## 改善箇所説明図②

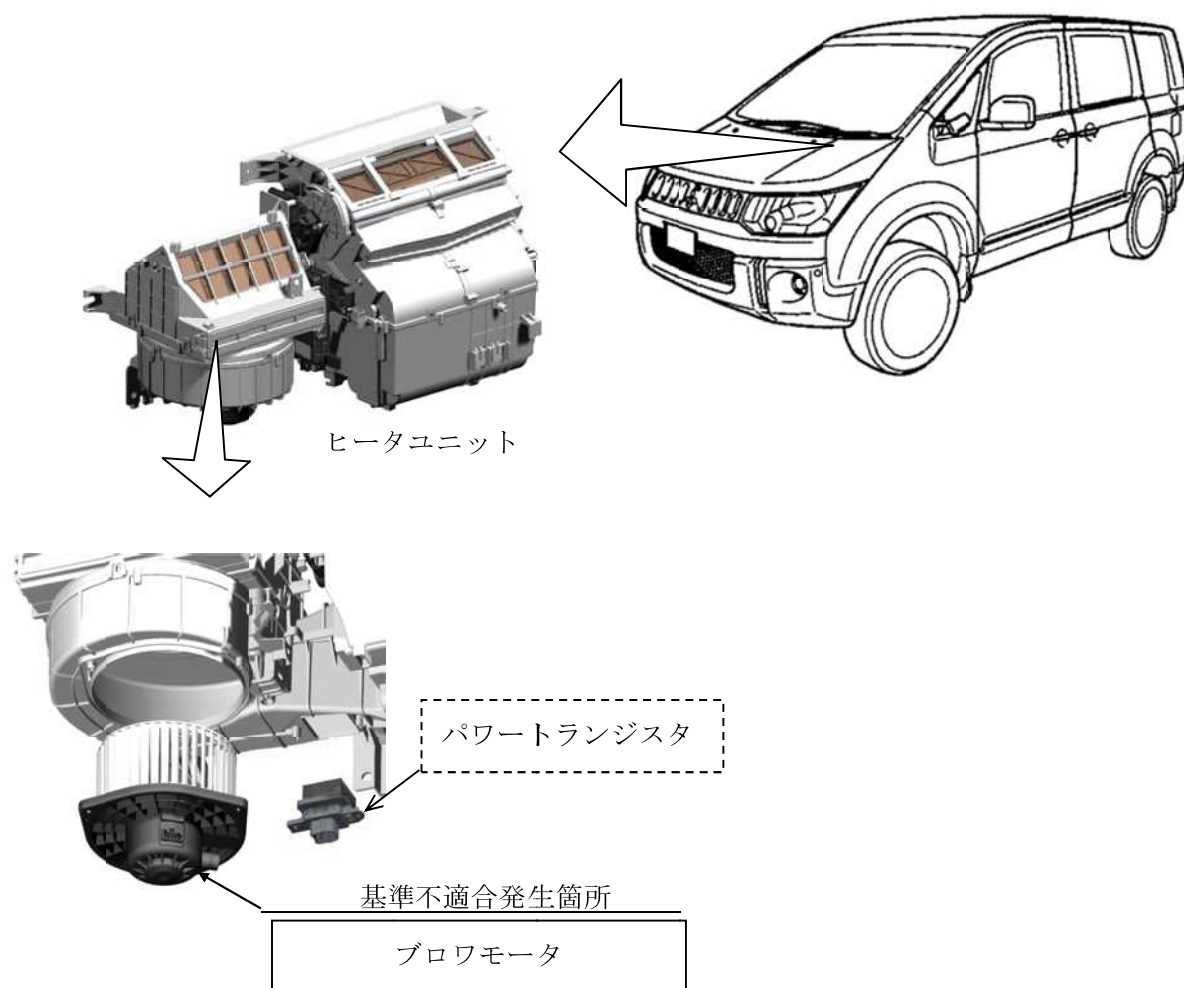
ブロワモータの製造が不適切なため、モータ内部のシャフトと軸受の芯がずれた状態で組み付けられたものがあり、シャフトと軸受が異常摩耗することがある。そのため、そのままの状態を使用を続けると、シャフトと軸受が固着し、最悪の場合、ブロワモータが作動停止して、デフロスタが機能せず安全な視界を確保できないおそれがある。

全車両、ブロワモータを確認し、該当するものは、ブロワモータを対策品に交換する。

また、パワートランジスタのヒューズ切れが発生している場合には、同時にパワートランジスタも交換する。

識別：助手席側ドアアヒンジにあるピン頭部に白または黄色のペイントを塗布する。
